# PLAN LOCAL D'URBANISME LA GARDE-FREINET

## 1 - NOTICE

*Modification n°1*

### 3.1. MODIFICATIONS APPORTEES A L'OAP SUD VILLAGE

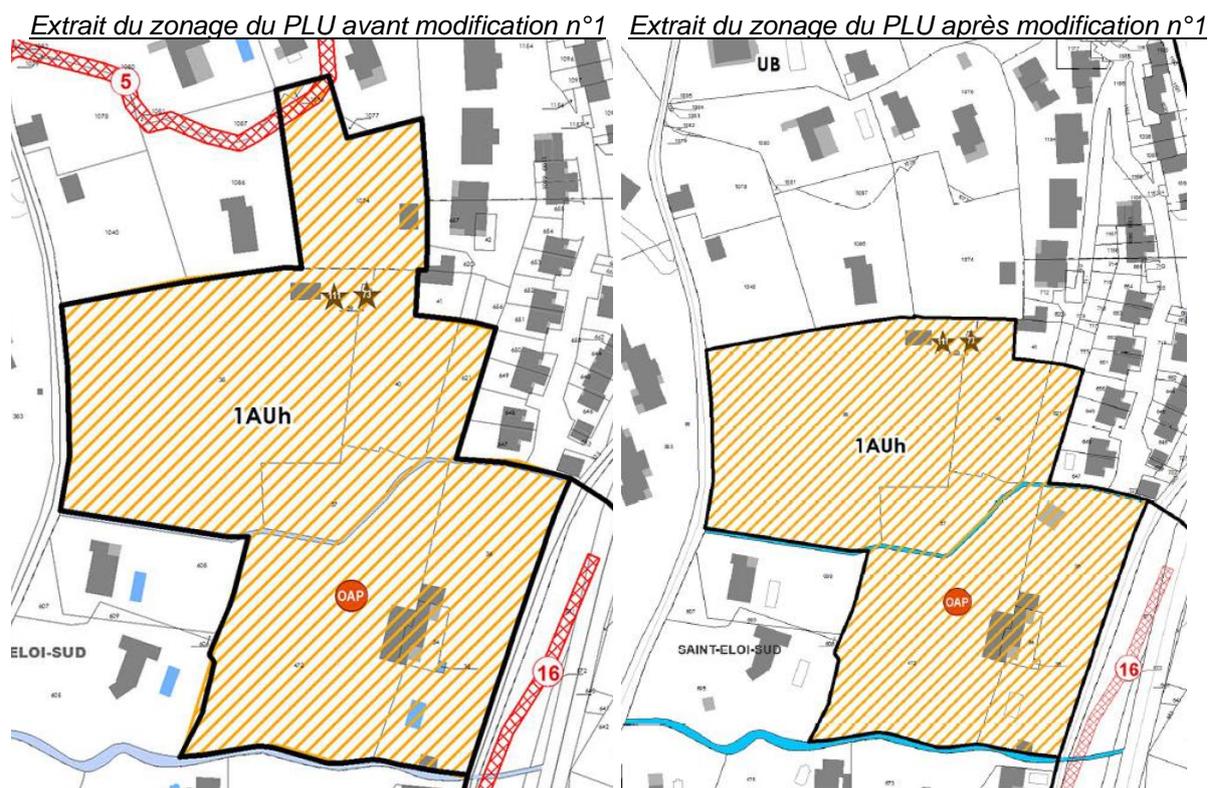
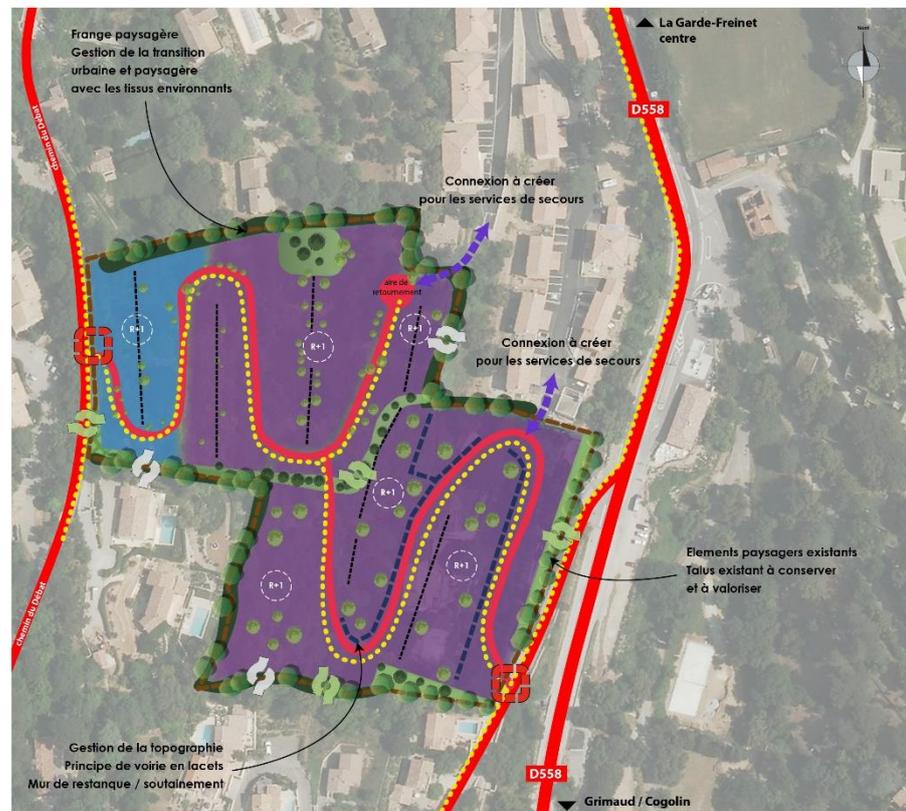
- **Suppression sur la partie Nord** de l'orientation d'aménagement au profit de la zone à l'Ouest en habitat individuel groupé. La mise en place de l'habitat individuel/groupé permettra de compenser en termes de logements la diminution de l'OAP au regard de la parcelle supprimée. Du fait de la réduction de l'OAP, la zone au Nord sera donc rattachée à la zone UB attenante à la parcelle. Le périmètre de l'OAP porté sur le document graphique est également adapté.

- **Création d'une voirie de bouclage interne** afin de permettre une meilleure circulation dans le futur quartier et de tenir compte de l'impossibilité à court terme de réaliser des perméabilités sur les quartiers voisins, faute de maîtrise foncière et de la présence de maisons formant un front bâti continu. Cela permet également de compenser la suppression de l'ER n°5.

- **Adapter la continuité de liaisons douces en suivant le nouveau tracé** de l'axe de circulation.

Au regard des premières études de faisabilité et d'insertion réalisées par différents aménageurs, il semble plus logique de n'implanter sur ce site que de l'habitat individuel et groupé. La destination des constructions est donc également actualisée, sans remettre en cause les objectifs de productions de logements.

- la frange tampon paysagère prévue devra être fortement boisée et végétalisée afin de limiter les nuisances visuelles et les covisibilités avec les habitations environnantes
- des connexions complémentaires, utilisables uniquement pour les services d'incendie et de secours, devront être réalisés avec le quartier St Eloi.

- o des poteaux incendies devront être judicieusement implanter et disposer d'un débit de 60m<sup>3</sup>/h pendant 2 h ;
  - o les voies devront avoir une largeur de 5 m et ne pas constituer d'impasse sur une longueur supérieur à 80m ;

- o des liaisons et des bouclages avec les voies et accès existants ou futurs devront être recherchés. A ce titre, des emplacements de 4 m de large permettant ces liaisons devront être prévus. Ces emplacements pourront être réservés uniquement aux secours ;

**TRAITEMENT DES MURS DE SOUTÈNEMENT**

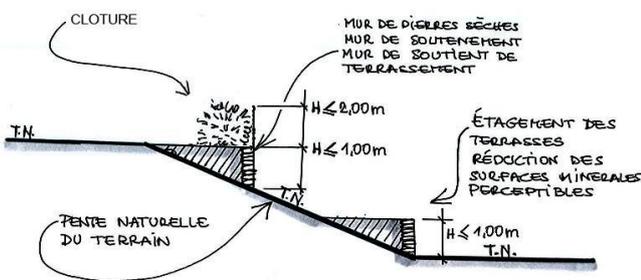
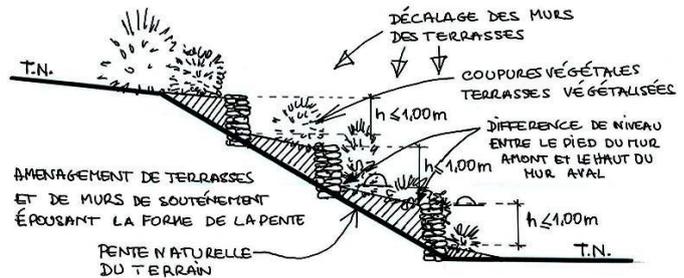
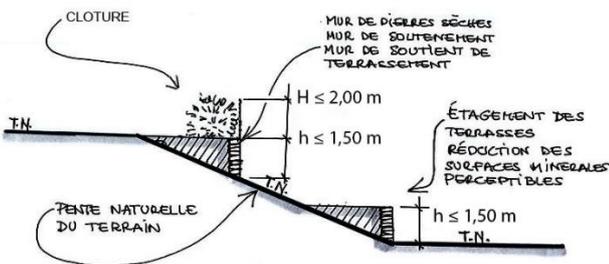
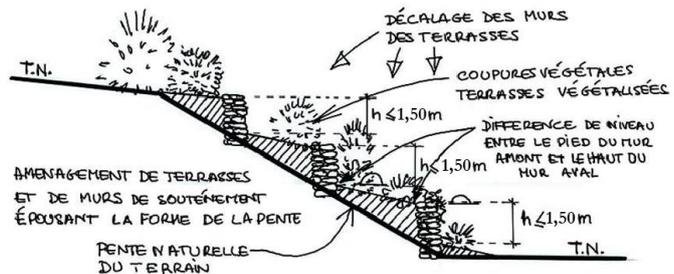
Afin d'améliorer l'intégration paysagère des constructions dans la pente et limiter les mouvements de sols, les conditions de mise en œuvre de mur de soutènement sont renforcées. Leur hauteur maximale est réduite de 2 à 1,50 m et la largeur entre deux murs de restanque doit désormais être a minima égal à la hauteur des murs, contre la moitié au paravent.

Les schémas illustratifs sont mis à jour pour tenir compte des hauteurs réglementaires.

Lorsque la limite de parcelle et la clôture sont concernées par un mur de soutènement, celui-ci devra être réalisé perpendiculairement à la pente. Tout mur ne pourra excéder une hauteur maximale  $h$  de ~~2,00 m~~ 1,50 m, la profondeur entre deux murs devant être supérieure ou égale à ~~la moitié de~~ la hauteur du mur.

L'ensemble « mur de soutènement » et « mur bahut et dispositif de clairevoie » ne peut dépasser une hauteur maximale  $H$  de 2,00 m. Il est recommandé de planter la terrasse entre deux murs avec des essences locales pour masquer au mieux la hauteur du mur.

#### 4.6. COMPLEMENTS D'INFORMATION A LA LISTE DES ER

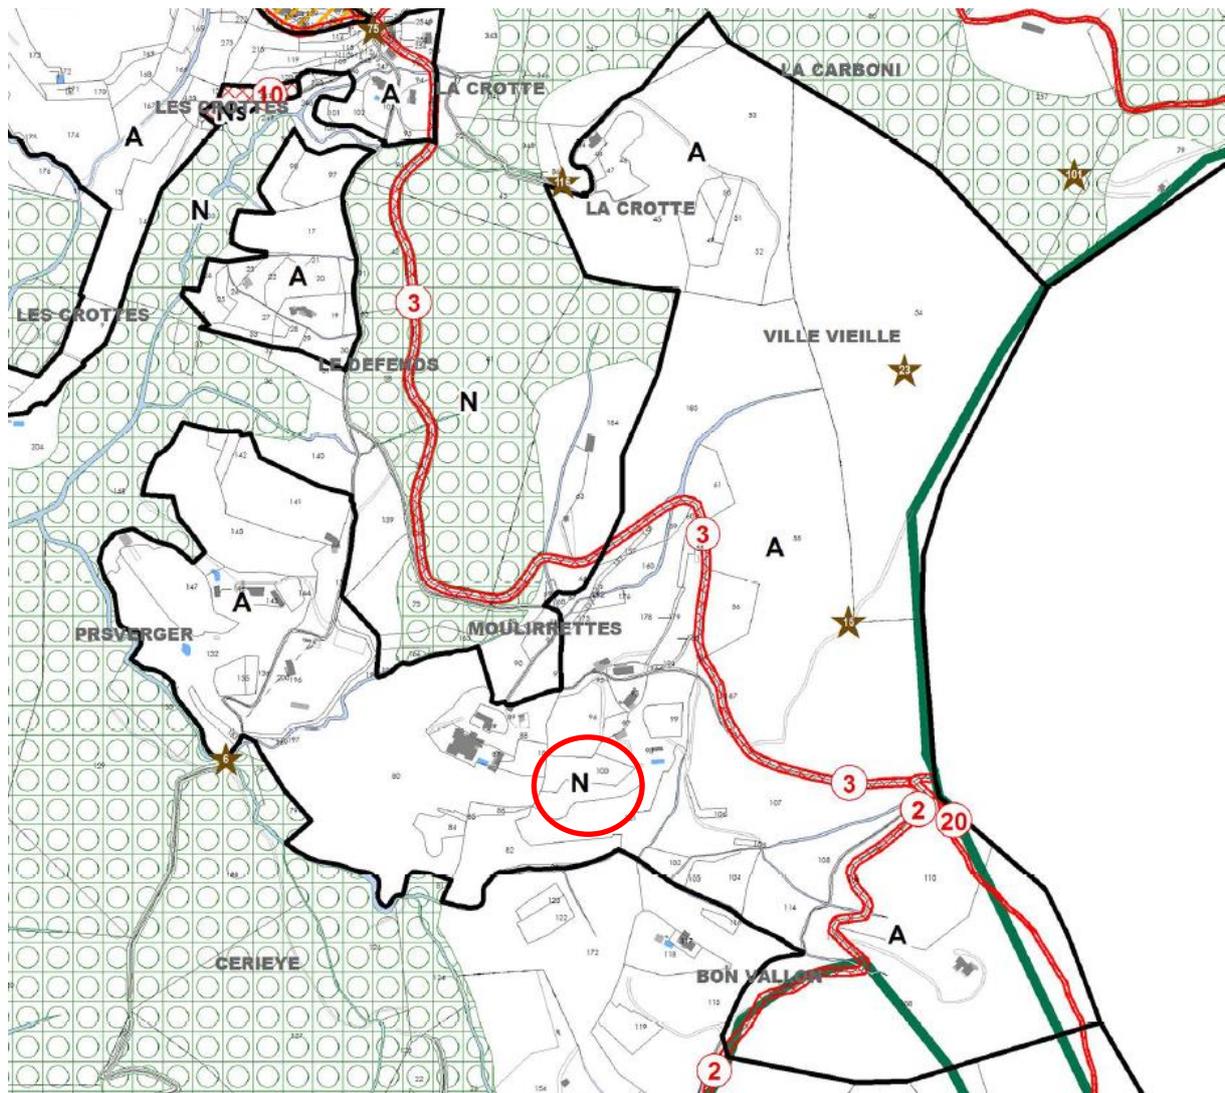
L'emplacement réservé n°9, intitulé « Aménagement du chemin d'accès au Moulin » est renommé « Aménagement du chemin d'accès et des abords du Moulin de l'Adret » pour tenir que l'ER a été instauré également pour aménager le pourtour du moulin.

Les superficies des ER n°9 et 10 sont manquantes. La liste est complétée en conséquence (respectivement 4324 et 2703 m<sup>2</sup>).

### 5.1. ERREUR DE LIBELLE POUR LA ZONE DE VILLE-VIEILLE/BON-VALLON

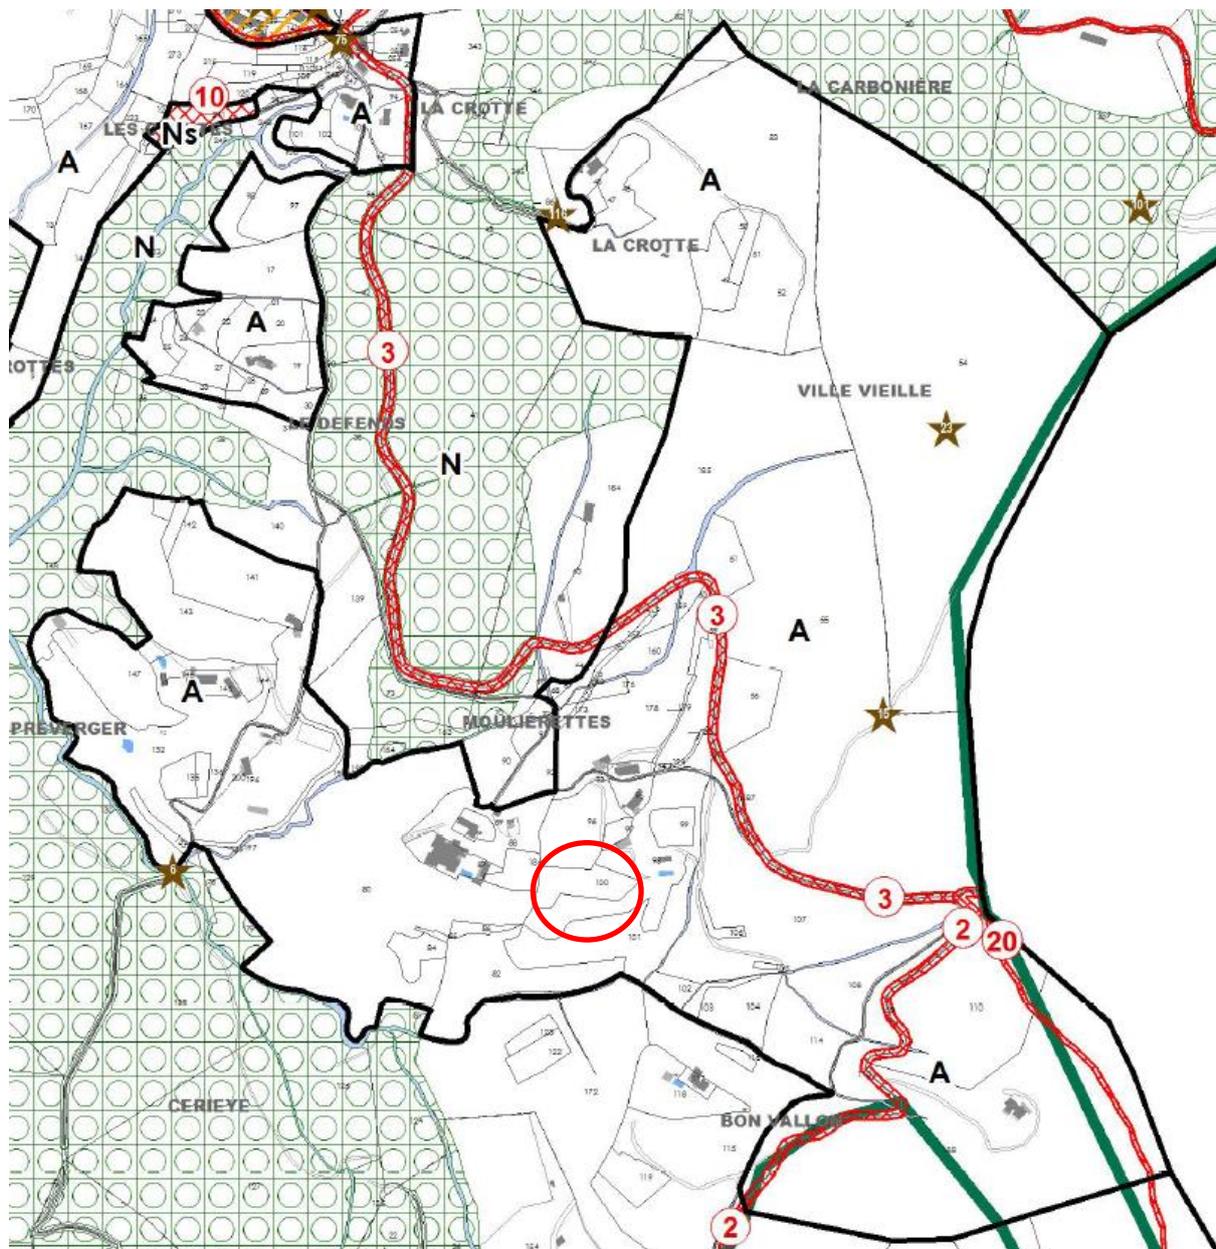
Suite à l'approbation du PLU de la commune de La Garde Freinet, une erreur graphique a été identifiée. La zone A de ville-vieille/bon-vallon, située dans la planche Nord, contient un indice « N » renvoyant à une zone naturelle, créant une possible confusion sur le zonage. S'agissant bien d'une zone agricole, comptabilisée telle que dans le PLU en vigueur ; il convient de procéder à la correction de cette erreur graphique.

La présente modification procède donc à la suppression de cet indice N au sein de la zone agricole.

## 5.2. RECTIFICATION GRAPHIQUE DE L'EMPLACEMENT DU MOULIN A VENT N°25

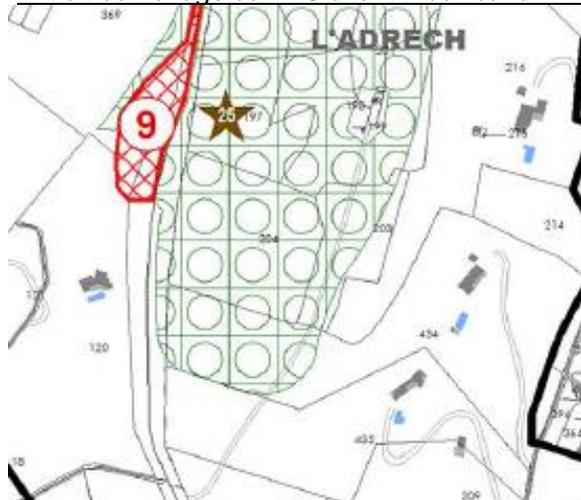
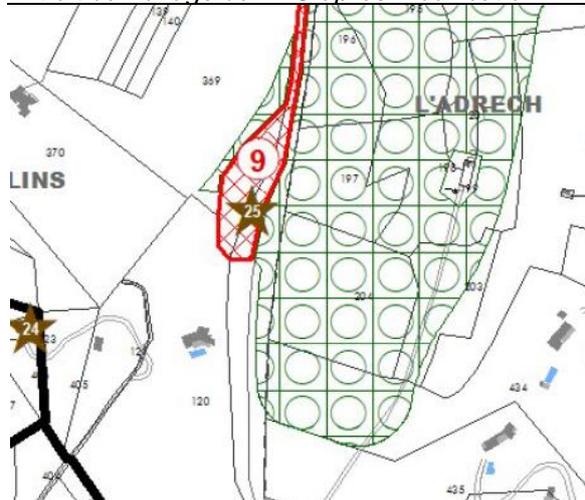
Le Moulin à vent de l'Adrech référencé au numéro 25 de la liste du patrimoine identifié dans le cadre de l'article 10 des dispositions générales du règlement est mal localisé sur le zonage du PLU approuvé. La présente modification corrige cette erreur graphique.

## 5.3. SUPPRESSION DE L'ER N° 5

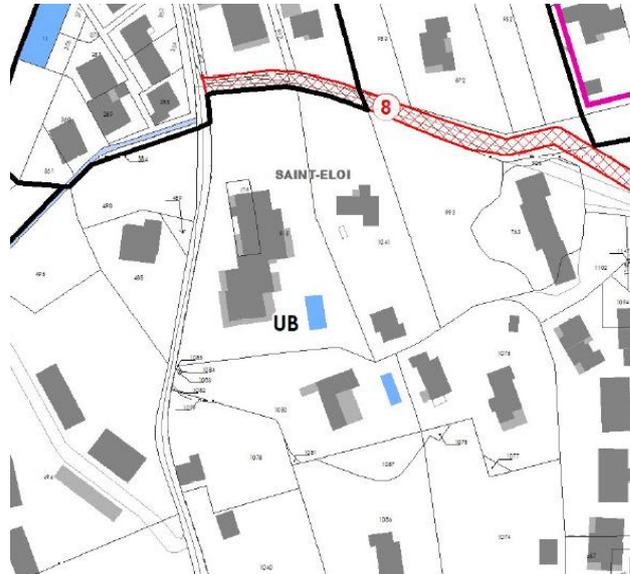
L'emplacement réservé n°5 relatif à la création d'une voie de liaison entre la rue du Débat et la rue Famorane est supprimé, la topographie rendant finalement impossible sa réalisation. Il est compensé par le bouclage de l'OAP (cf. évolution de l'OAP Sud Village).

*ER n°20 du PLU en vigueur*

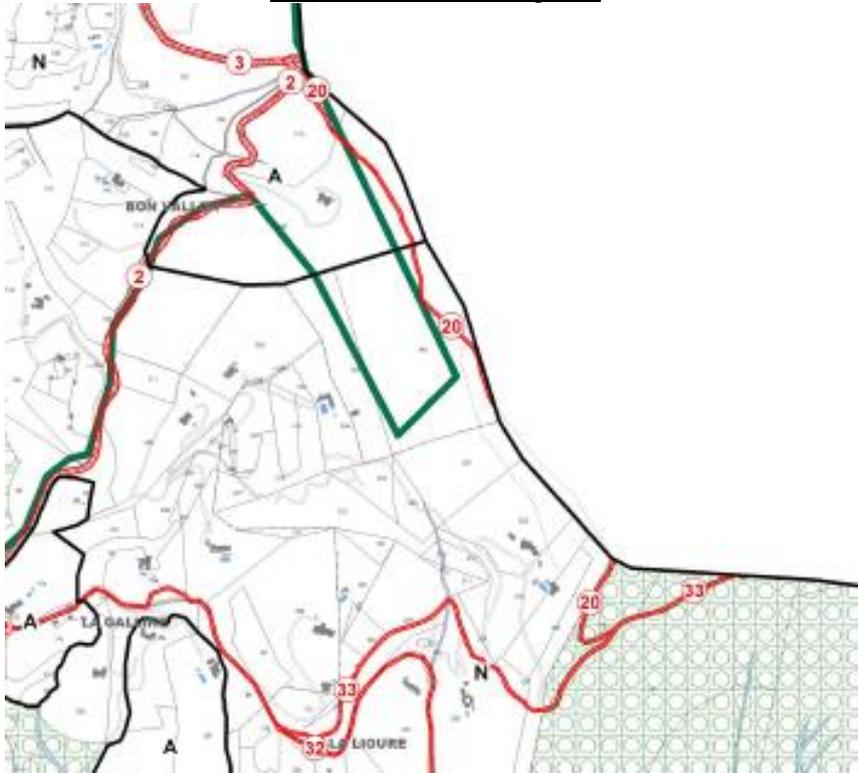
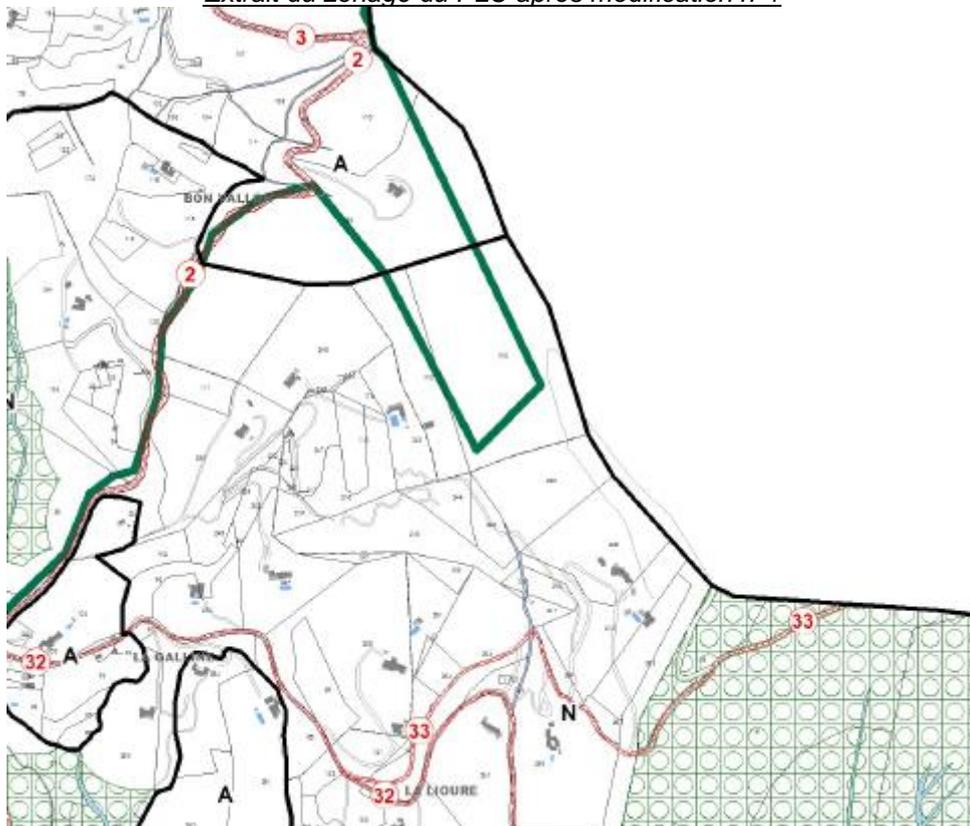
La piste DFCI correspondant à l'Emplacement Réservé n°20 n'a pas été retenue dans le PIDAF en cours d'élaboration en parallèle du PLU. Cet emplacement réservé résiduel est donc supprimé. Cette suppression permet de plus de prendre en compte le jugement du TA N° 1702301 en date du 12 juillet 2018 annulant cet ER.
